Fwd: 提交就新田科技城分區計劃大綱草圖的書面申述
26/04/2024 09:10

Submission Number:
TPB/R/S/STT/1-S251

反對政府於石湖圍發展新田科技城之新規劃建議及建議補償措施
26/04/2024 08:18

圖一

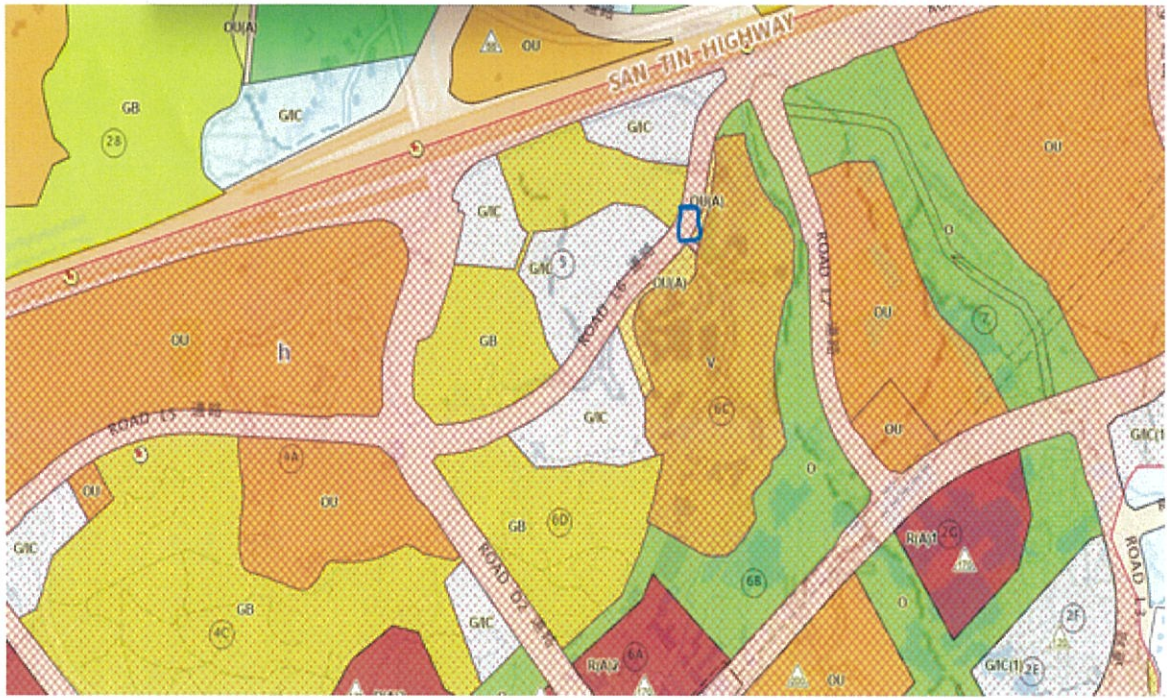
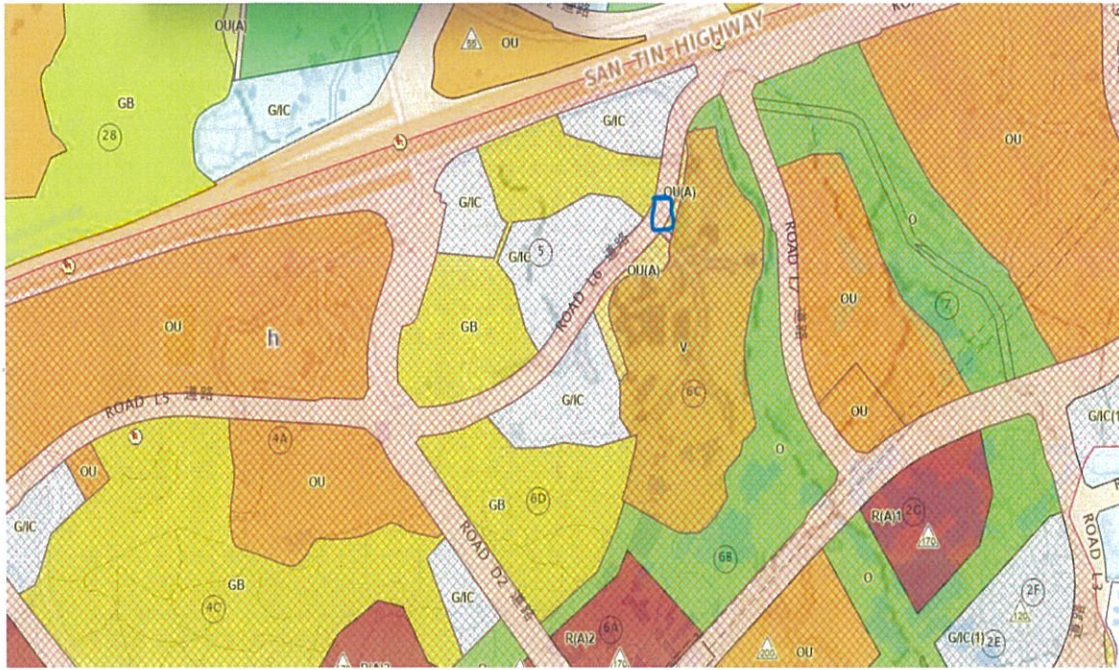
首先，根據政府發展規劃圖，座落石湖圍村龍口位置之守護神大王爺將面被新修建道路覆蓋，見圖一。守護神大王爺由本村立村起一直由本村村民供奉，祈求風調雨順，闔家平安。數百年習俗流傳至今，已成為本村不可憾動之風水信仰。我們支持及理解政府新田科技城發展規劃需求，亦盼同時能夠尊重本村傳統文化及風水信仰。本人要求重新修繕及遷移守護神大王爺至本村其他風水地。

第二，根據政府發展規劃圖，石湖圍村周邊土地將因大興土木而面臨重大變遷。現居石湖圍村村民將受發展工程所帶來嘈音、空氣、水源等等的污染影響。本人清楚明白政府發展新田科技城無可厚非，大興土木影響村民原有生活亦在所難免。唯盼政府為本村村民安居樂業著想，實行適當維護措施以達到城鄉共融之發展目標。本人要求政府圍繞石湖圍村興建圍牆或隔音屏障，盡量保障村民不受周邊工程所產生之嘈音影響生活素質。有關嘈音問題，本人同時要求政府調整道路L6(見圖一)的走線，因為現時建議道路走線和石湖圍村民居距離僅有20米，可預見嘈音影響迫切。

首先，根據政府發展規劃圖，座落石湖圍村龍口位置之守護神大王爺將面被新修建道路覆蓋，見圖一。守護神大王爺由本村立村起一直由本村村民供奉，祈求風調雨順，闔家平安。數百年習俗流傳至今，已成為本村不可憾動之風水信仰。我們支持及理解政府新田科技城發展規劃需求，亦盼同時能夠尊重本村傳統文化及風水信仰。本人要求重新修繕及遷移守護神大王爺至本村其他風水地。

第二，根據政府發展規劃圖，石湖圍村周邊土地將因大興土木而面臨重大變遷。現居石湖圍村村民將受發展工程所帶來嘈音、空氣、水源等等的污染影響。本人清楚明白政府發展新田科技城無可厚非，大興土木影響村民原有生活亦在所難免。唯盼政府為本村村民安居樂業著想，實行適當維護措施以達到城鄉共融之發展目標。本人要求政府圍繞石湖圍村興建圍牆或隔音屏障，盡量保障村民不受周邊工程所產生之嘈音影響生活素質。有關嘈音問題，本人同時要求政府調整道路 L6(見圖一)的走線，因為現時建議道路走線和石湖圍村民居距離僅有 20 米，可預見嘈音影響迫切。
